Fyrirspurn

Tækniþjónusta SÁ ehf			
Hafnargata 60 230 Keflavík S : 421-5105 sigurdur@t-sa.is			
Heiðarból 27 Reykjanesbær			
Fyrirspurnarteikning			
Grunnmynd og afstöðumynd			
Hannað	PG	Teiknað	PG
Yfirfarið	SÁ	Dags.	27.08.2019
Mvk.	1:100 og 1:500	nr.	1066-001
Hönnunarstjóri kt. 020370-4599			
Hönnuður kt. 161161-2929

Heiðarból 27 grenndarkynning - samantekt andmæla

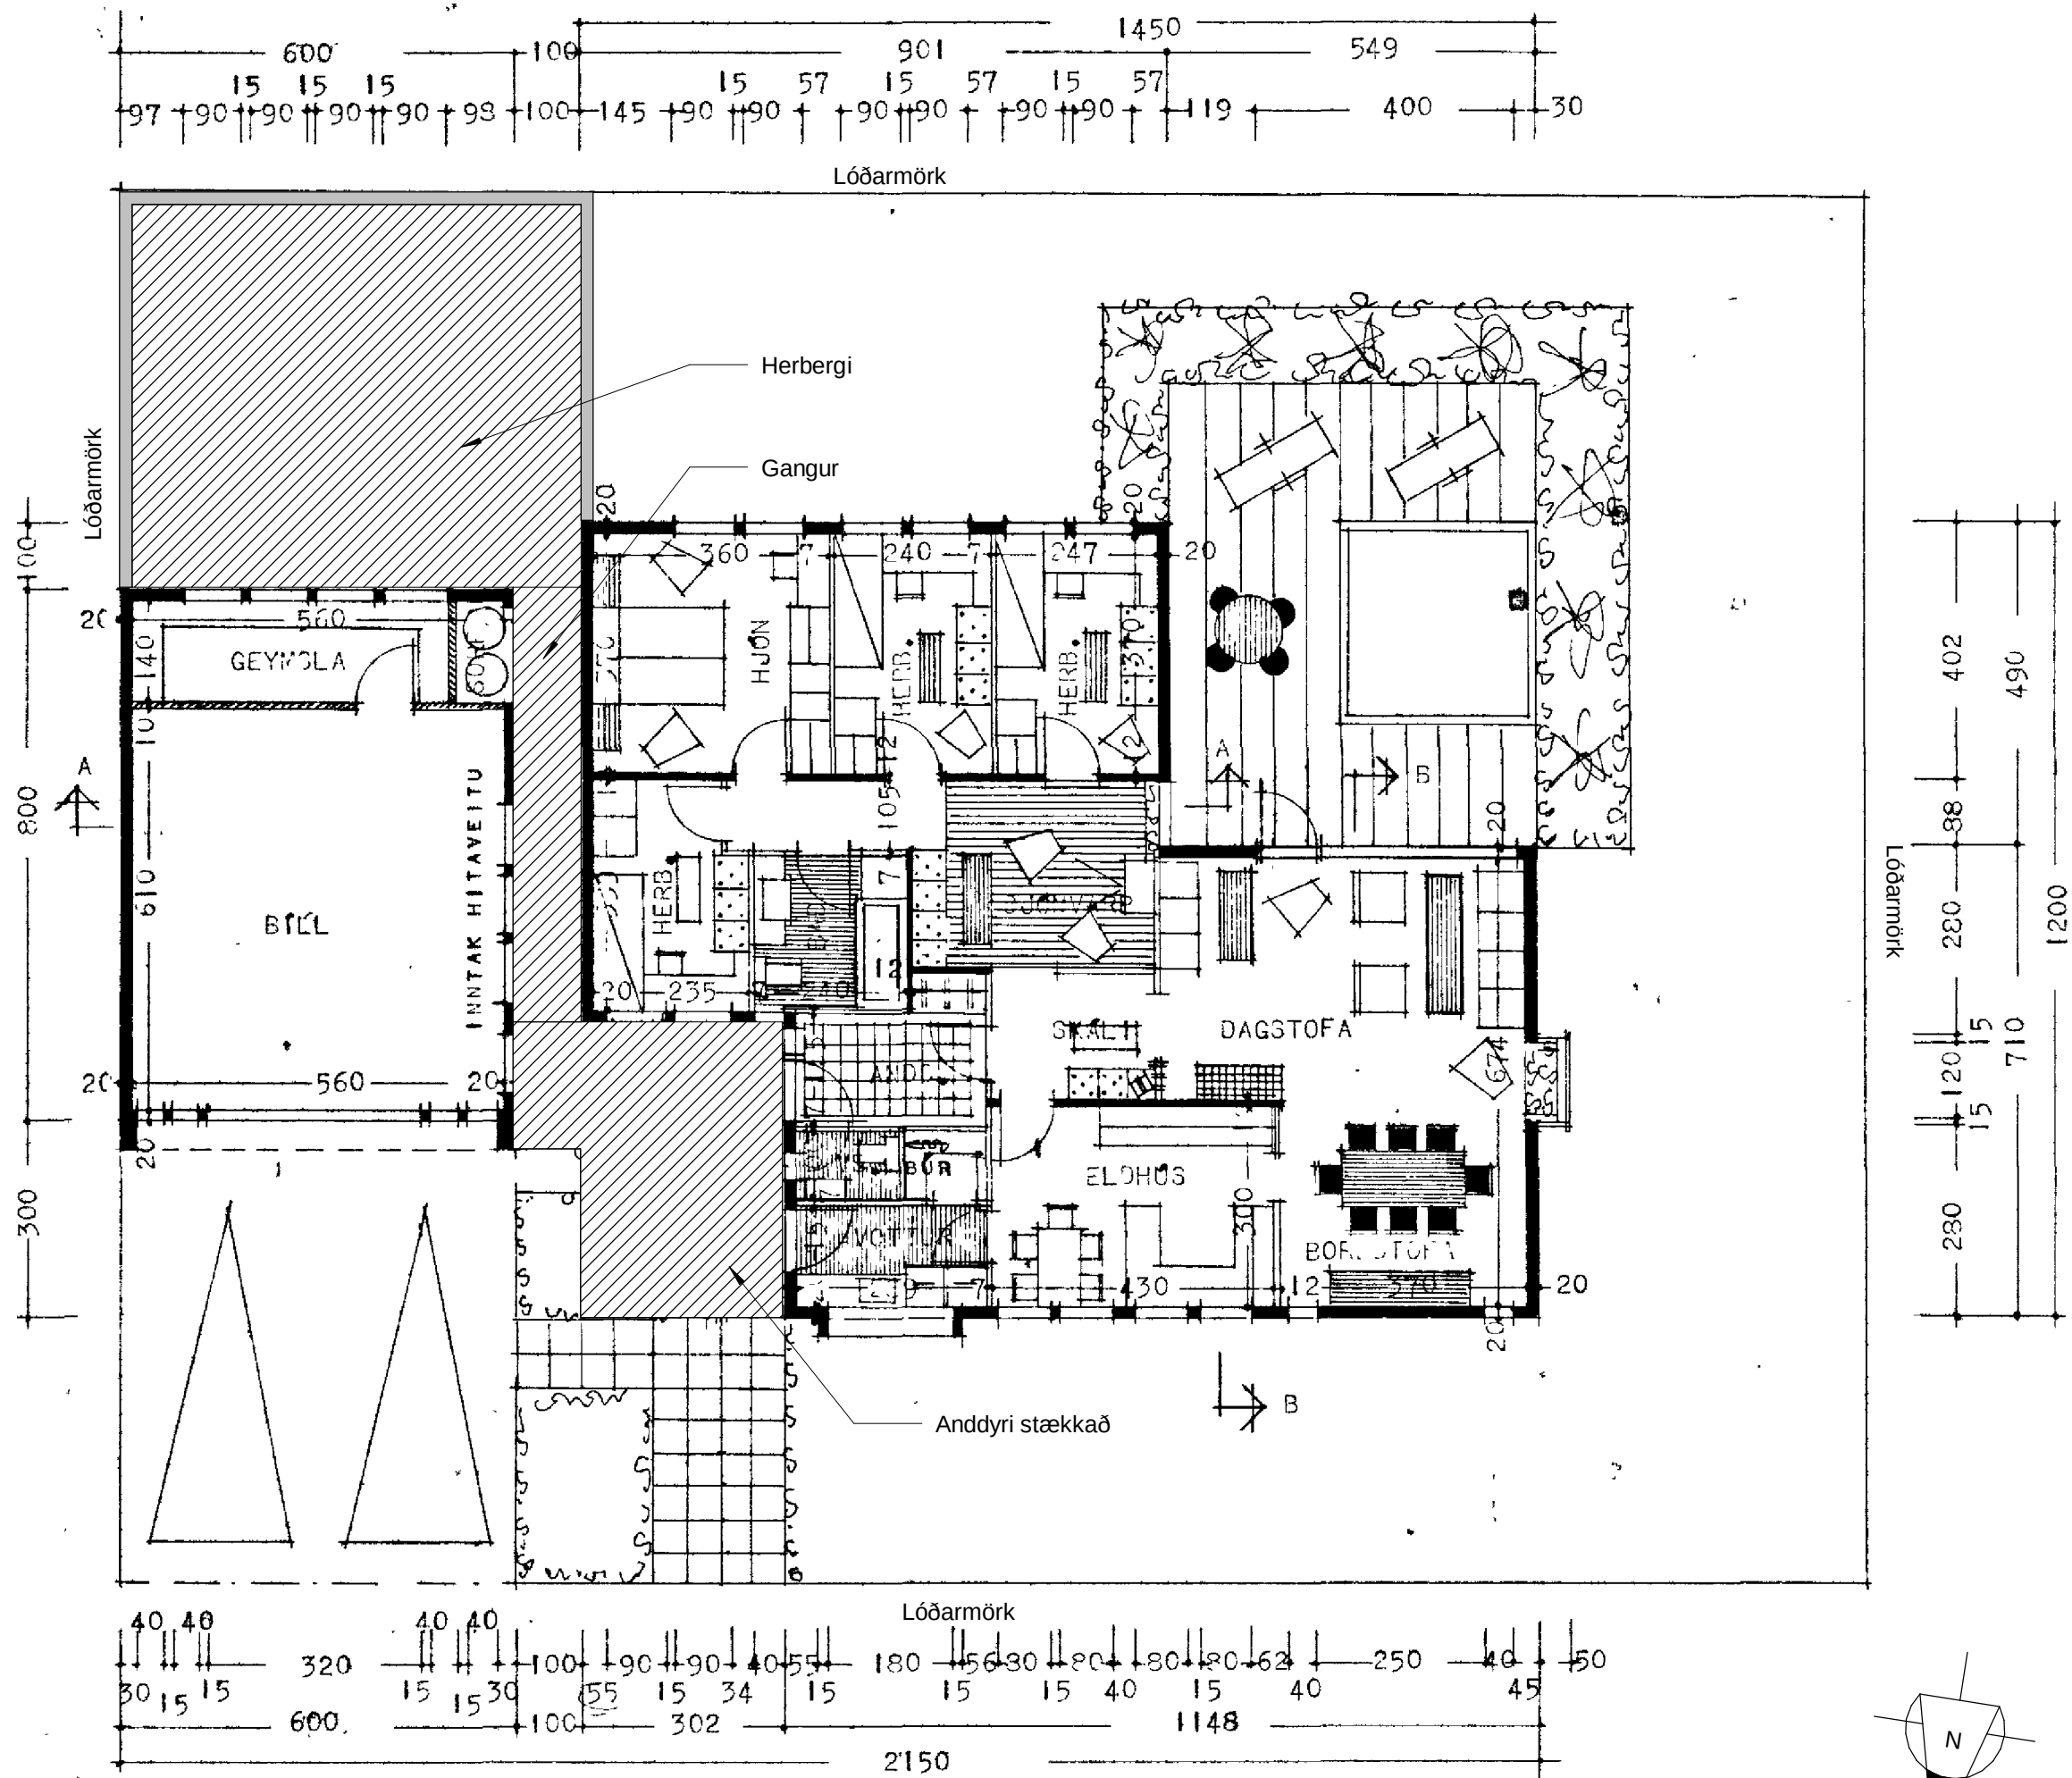
Í fyrirspurn Guðmundar Freys til byggingarfulltrúa Reykjanesbæjar, dags. 27. ágúst sl.2 er því ranglega haldið fram að um sé að ræða „viðbyggingu að núverandi bílskúr og að bílskúr á HB21“. Hið rétta er að um er að ræða íverustað og svefnherbergi á HB21 en ekki bílskúr.

Tilgreint er í fyrirspurn til Reykjanesbæjar dagsett 27. ágúst sl. að um 45 m² viðbyggingu á núverandi bílskúr sé að ræða. Ljóst er á teikningum og afmörkun á brunahólfi bílskúrs (sem stendur óbreytt) að um er að ræða viðbyggingu á íbúðarhúsnæði HB27 „herbergi“ tengt með gangi tilgreint á uppdráttum en ekki bílskúr.

Eins er tekið fram að viðbyggingin muni liggja að núverandi bílskúr HB21 sem er einnig rangt.

Viðbygging HB27 myndi liggja að svefnherbergi og sjónvarpsholi HB21.

Ég tel öruggt að hljóðgæði HB21 myndu rýrast ef af viðbyggingu á HB27 yrði, tengd með beinum hætti að HB21. Viðkvæmt er að vera með aðliggjandi svefnherbergi í sitthvoru einbýlishúsinu og getur valdið ómældu raski á hljóðvist beggja húsa þar sem svefnvenjur fólks eru misjafnar. Eins getur notkun rýmis með ýmsum hætti valdið mikilli truflun milli húsanna. Ekki er sýnt fram á að breyting á húsnæði uppfylli kröfur byggingarreglugerðar um hljóðvist og þeirra staðla sem hún vísar til, sbr. greinar 6.2.1 & 11.1.3 í byggingarreglugerð.

Hæð á núverandi bílskúr á HB27 og aðliggjandi húsnæðis á HB21 er um 2,7 metrar með flötu þaki. Byggingarleyfisumsókn tilgreinir að viðbygging við bílskúr verði 3,2 metra há sem er algerlega úr takti við aðliggjandi byggingar og myndi stinga verulega í stúf við aðliggjandi húsnæði. Engar útlitstekningar hafa borist af fyrirhuguðum framkvæmdum á HB27.

Ekki er sýnt fram á að brunakröfur byggingarreglugerðar séu uppfylltar er varðar bil milli bygginga svo ekki sé hætt á að eldur nái að breiðast út á milli þeirra sbr. gr. 9.7.5 í byggingarreglugerð.

Ef teknir eru saman þeir liðir sem nefndir hafa verið hér að ofan er ljóst að umsókn Guðmundar Freys er byggð á röngum forsendum, þ.e. viðbygging HB27 myndi tengjast við svefnálmu og stofurými HB21 en ekki bílskúr. Ég tel að viðbygging HB27 samtengd HB21 rýri hljóðvist beggja húsanna verulega. Ég tel víst að samtenging bygginga á HB27 og HB21 muni rýra verðgildi minnar fasteignar sem yrði ekki einbýlishús lengur, torvela viðhald, hljóðvist verði í verulegri hættu, aukin hætt á vatnsleka og aukin brunahætta milli bygginga. Með hliðsjón af ofangreindum reglugerðarákvæðum og röksemdarfærslum, mótmæli ég þeim áformum er kynnt voru í grenndarkynningu 7. október sl. og fer fram á að Reykjanesbær synji umsókn um leyfi til þess að stækka húsið við HB27 í átt að lóðarmörkum HB21.

1. byggingamagni á loð verði of mikið miðað við stærð á lóð og yfirbragð hverfissins.
 2. Byggt er of þétt að lóðarmörkum og að nærliggjandi bílskúr.
 3. Mótmælt er starfsemi daggæslu í húsinu og stækkunin verði til aukningar á þeirri starfsemi.
- Nýtingahlutfall fer úr 0,33 í 0,44 og byggt yrði þétt að lóðarmörkum Heiðarbóls 25 og upp að nærliggjandi eign við Heiðarból 21. Byggingaframkvæmdin og viðhald byggingarinnar krefst samkomulags við nágranna.
 - Starfsemi dagmæðra falla ekki undir umhverfis- og skipulagsráð.
